Propositions d'amendements à l'ATP : propositions en suspens

Manuel ATP

Interprétation de la mesure de la surface extérieure pour les fourgons

Communication du Royaume-Uni

Figure 1

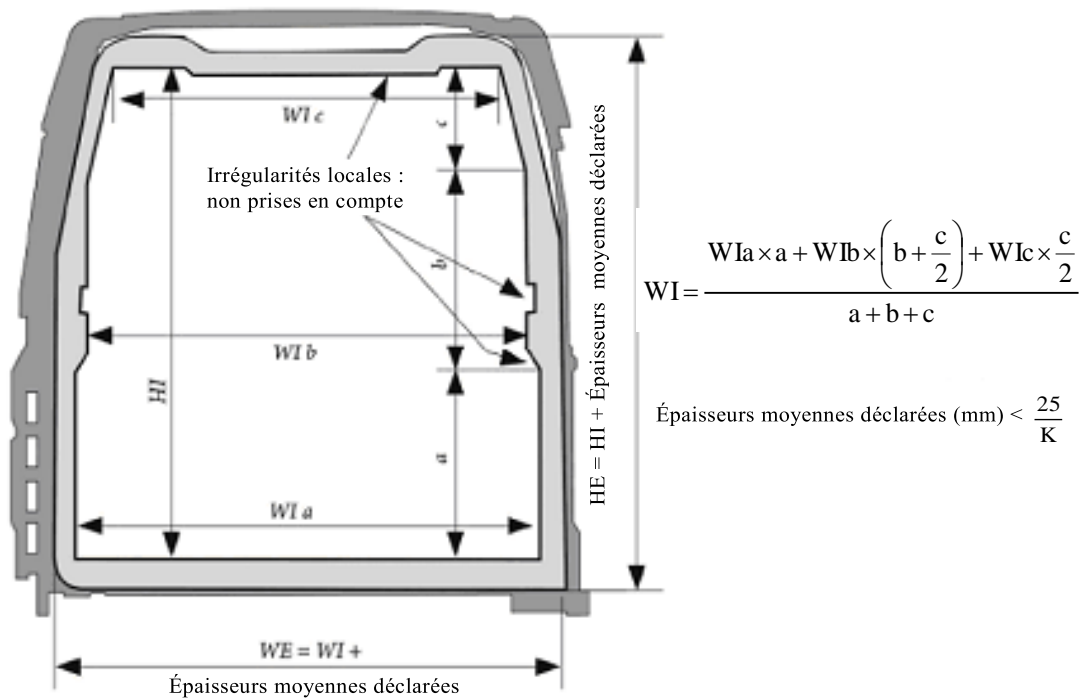
$$W_i = (W_{iA} \times a + W_{iB} \times (b + c/2) + W_{iC} \times c/2) / (a + b + c)$$

9. Il est proposé d'inclure dans le Manuel ATP les croquis suivants accompagnés d'exemples.

Figure 2

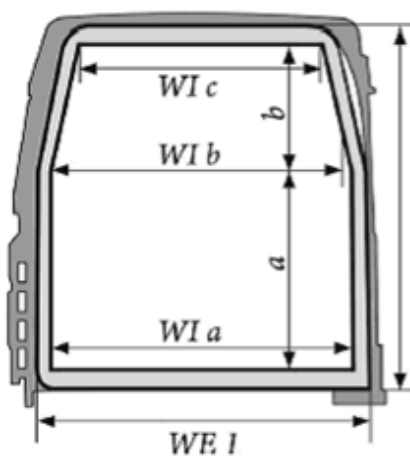
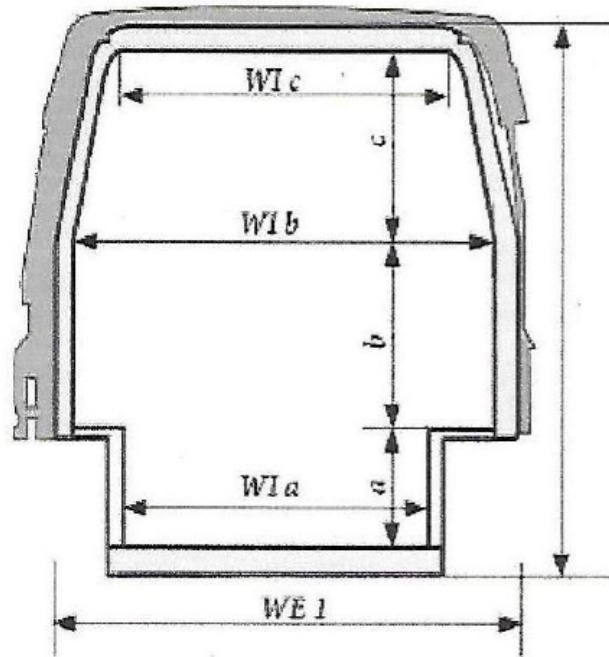
$$W_i = (W_{iA} \times a/2 + W_{iB} (a/2 + b/2) + W_{iC} (b/2)) / (a + b)$$

$$WI = \frac{WI a \times \frac{a}{2} + WI b \left(\frac{a}{2} + \frac{b}{2} \right) + WI c \left(\frac{b}{2} \right)}{a + b}$$

Figure 3

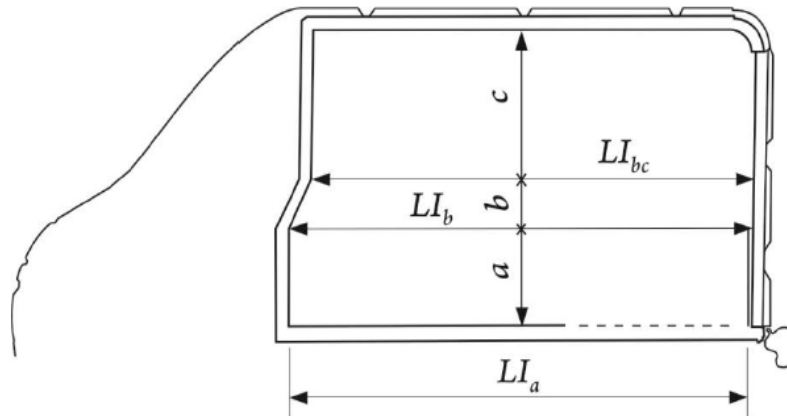
$$W_i = ((W_{iB} \times b) + (W_{iB} \times c) - ((W_{iB} - W_{iC}) \times c) + (2 \times ((W_{iB} - W_{iA}) \times a))) / (a + b + c)$$

$WE = WI + \text{épaisseurs moyennes déclarées}$

$$WI = \frac{((W_{ib} \times b) + (W_{ib} \times c) - ((W_{ib} - W_{ic}) \times c) + (W_{ib} \times a) + (2 \times ((W_{ib} - W_{ia}) \times a)))}{(a + b + c)}$$

Figure 4

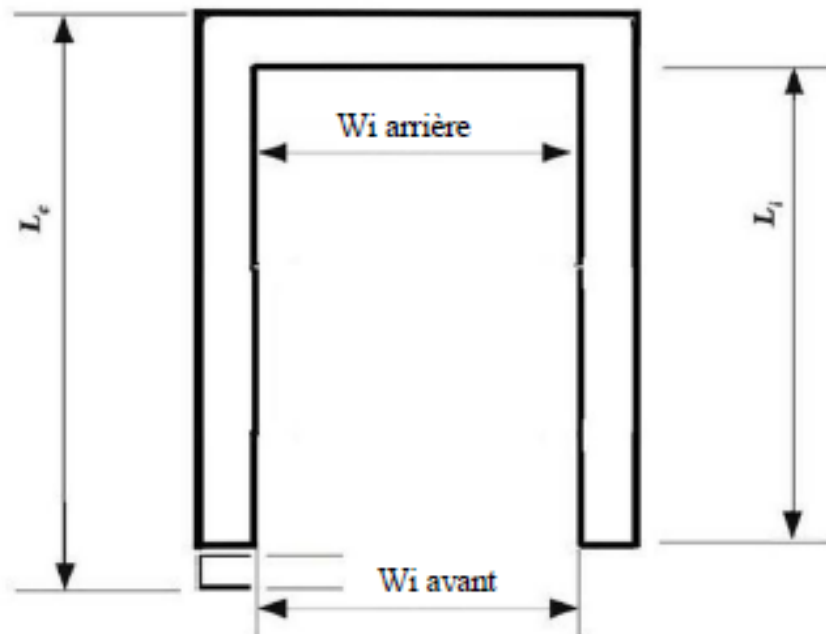
$$LI = ((Lia \times a) + (Lib + Lic) / 2 \times b + (Lic \times c)) / (a + b + c)$$

$$LI = \frac{(LI_a \times a) + (LI_b + LI_c) / 2 \times b + (LI_c \times c)}{a + b + c}$$

$$LE = LI + \text{épaisseur moyenne déclarée}$$

Figure 5

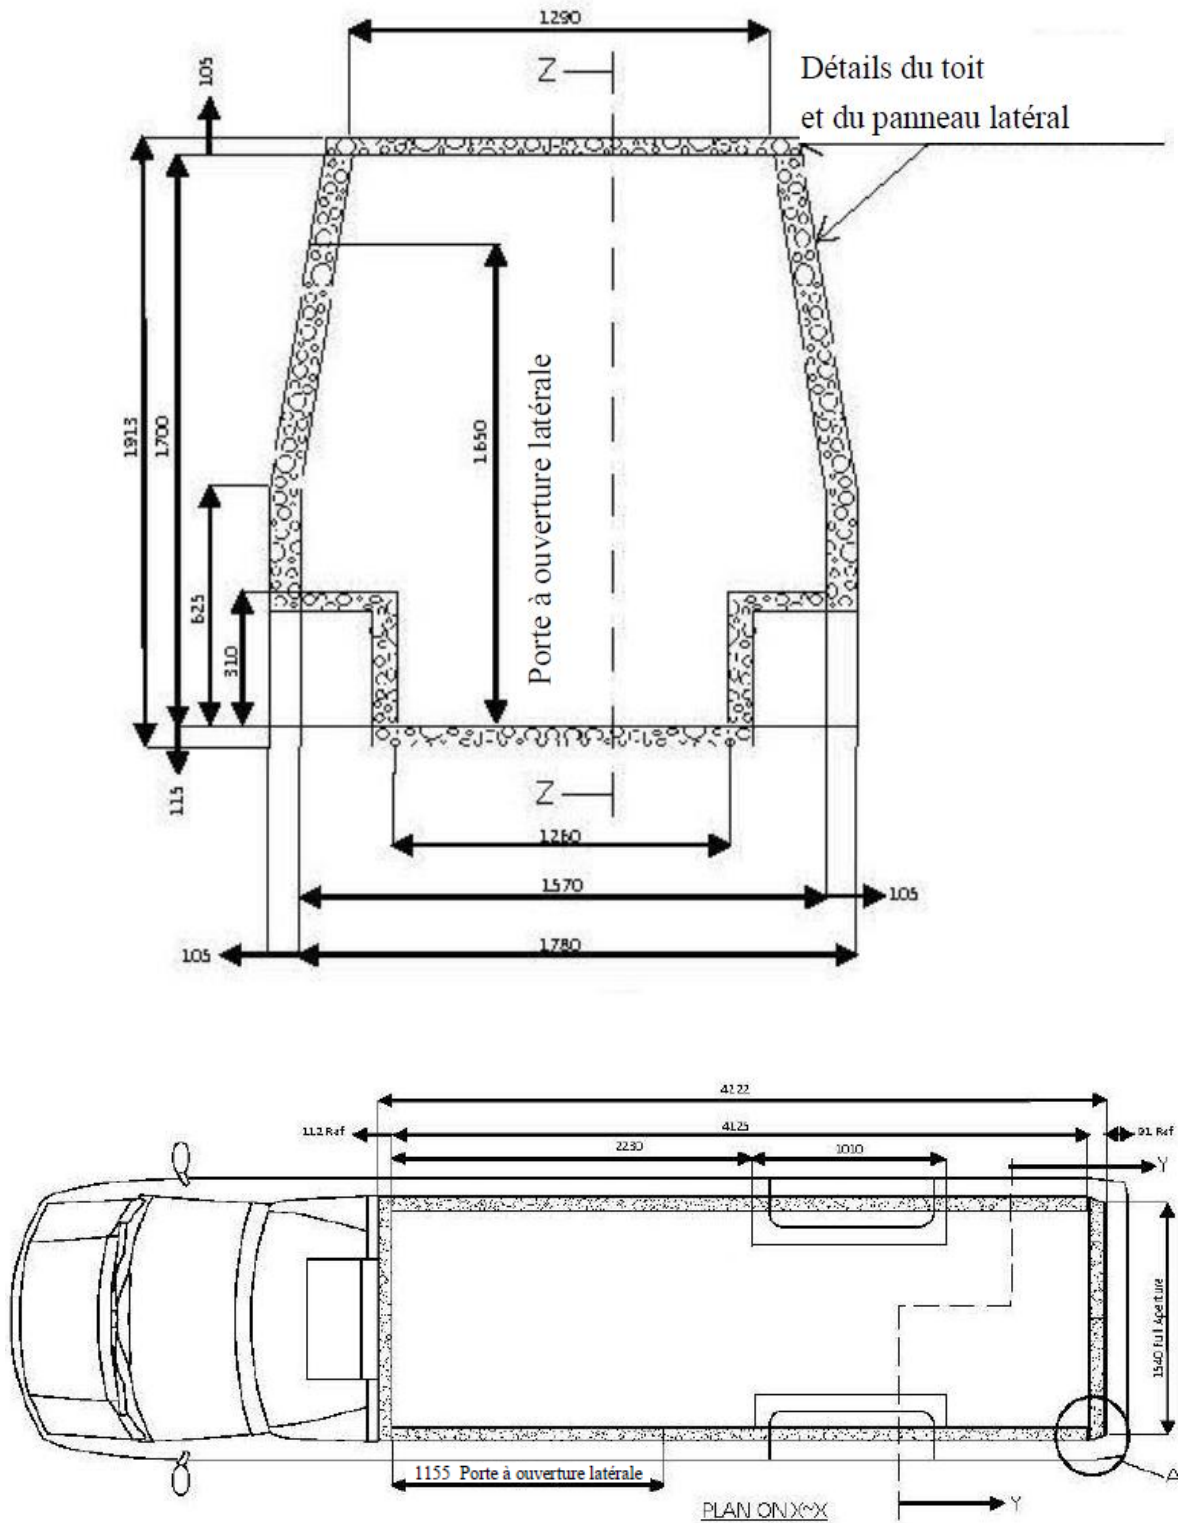
$$Wi = (Wi \text{ arrière} + Wi \text{ avant}) / 2$$

$$Wi = \frac{Wi \text{ arrière} + Wi \text{ avant}}{2}$$

$$We = Wi + \text{Épaisseur moyenne déclarée}$$
